0007 Technische Service-Information

Betrifft:	61-27005-30
Fabrikat:	Mercedes Benz
Typ:	6-Zylinder Motorbaureihe OM 603
Motorcode:	OM 603.912/913/931/960/961/963

Metallverstärkung ZKD Mercedes Benz OM 603 61-27005-30 / -40 / -50

Bild 1_Alte Ausführung ohne Verstärkung

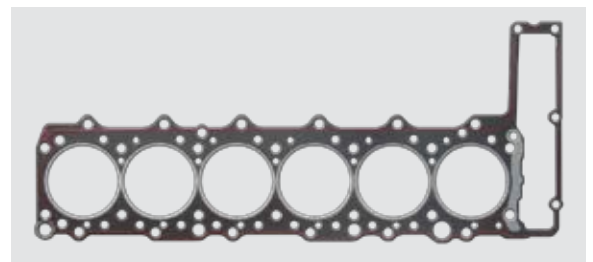
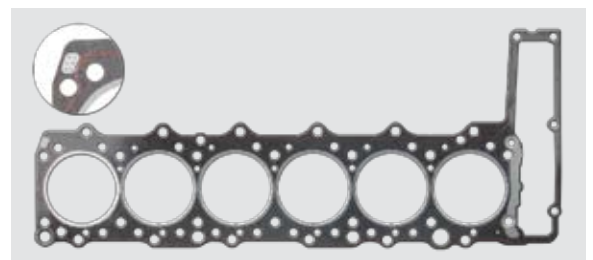
Die Zylinderkopfdichtung 61-27005-30 wurde durch die 61-27005-40 ersetzt. Bei dieser neuen Ausführung wurde eine zusätzliche Metallverstärkung angebracht um die Dauerhaltbarkeit speziell bei Motoren mit hoher Laufleistung zu verbessern.

Zusätzlich werden Reparaturausführungen angeboten. Diese Zylinderkopfdichtungen sind vereinheitlicht und werden folgenden Mercedes-OES-Nummern zugeordnet:

OES 603 016 32 20 und OES 603 016 34 20 entsprechen:

REINZ 61-27005-40

Dicke 1,75 mm Bohrung Ø 88,5 mm

OES 603 016 33 20 und OES 603 016 35 20 entsprechen:

REINZ 61-27005-50

Dicke 2,00 mm Bohrung Ø 88,5 mm
